**Avis de la mission régionale d'autorité environnementale
sur la construction d'une centrale photovoltaïque au sol
à Mazères-de-Neste (Hautes-Pyrénées)**

N°Saisine : 2022-010938

N°MRAe : 2022APO123

Avis émis le 11 octobre 2022

Figure 3 : résultats des calculs de bilan carbone issus de l'étude d'impact

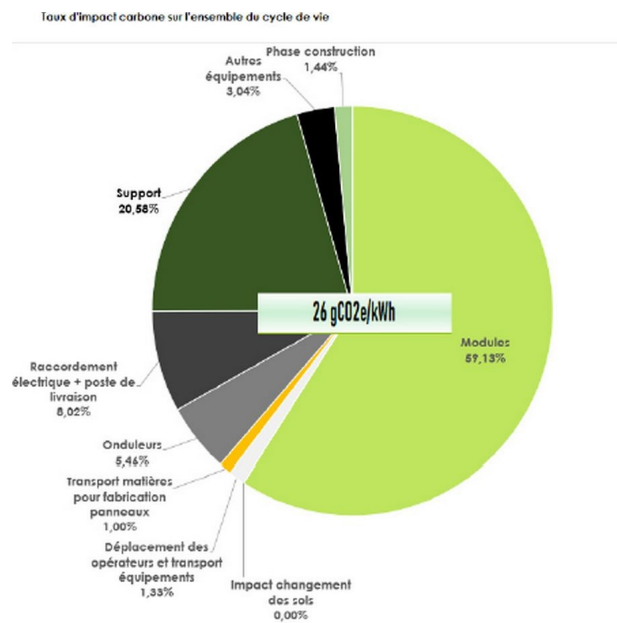
La MRAe souligne le travail réalisé pour établir le bilan global des émissions de gaz à effet de serre du projet. En revanche, elle note que la méthodologie présentée n'explicité pas la manière dont les opérations de défrichage et de débroussaillage sont prises en compte dans le calcul alors que les éléments boisés peuvent jouer un rôle de séquestration carbone.

- d'expliquer l'écart important à la moyenne nationale du bilan carbone de l'équipement ;
- de compléter la description de la méthodologie du bilan carbone par une explication étayée de la prise en compte des opérations de défrichage et de débroussaillage.
